Technical Service Bulletin (TSB) - VF7CH6FZB38800311	
D4AU0XQ0 : Версия 0 от 24/10/2002	
ДЛЯ : XSARA PICASSO	
ПРЕТЕНЗИЯ КЛИЕНТА :	ЭЛЕКТРИЧЕСКАЯ НЕИСПРАВНОСТЬ И/ЛИ НАРУШЕНИЕ РАБОТЫ ЭЛЕКТРОСИСТЕМЫ
УСЛОВИЯ ВОЗНИКНОВЕНИЯ :

Рисунок : C4CQ00RC

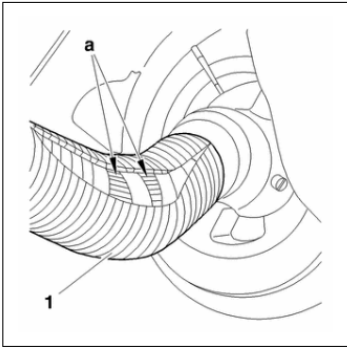
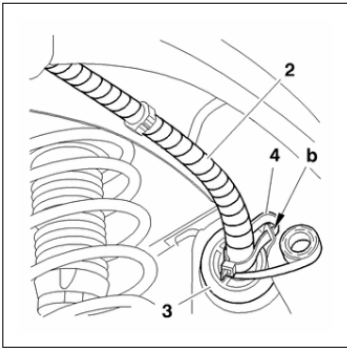
Попадание воды в блок BSI.
Вода попадает из левой колесной арки внутрь жгута проводов (2) из-за дефекта ленты обмотки жгута "а". Затем вода проходит вдоль провода через втулку пропуская жгута до блока BSI.

Восстановить герметичность жгута проводов в левой передней колесной арке.

Снять обшивку арки переднего левого колеса.
Удалить гофрированную оболочку, в которой скапливается вода.
Высушить жгут проводов (2) и тщательно обмотать его лентой по всей длине до втулки (3).
Закрепить жгут проводов в колесной арке в "b" ленточным фиксатором (4).
Установить подкрылок передней левой колесной арки.
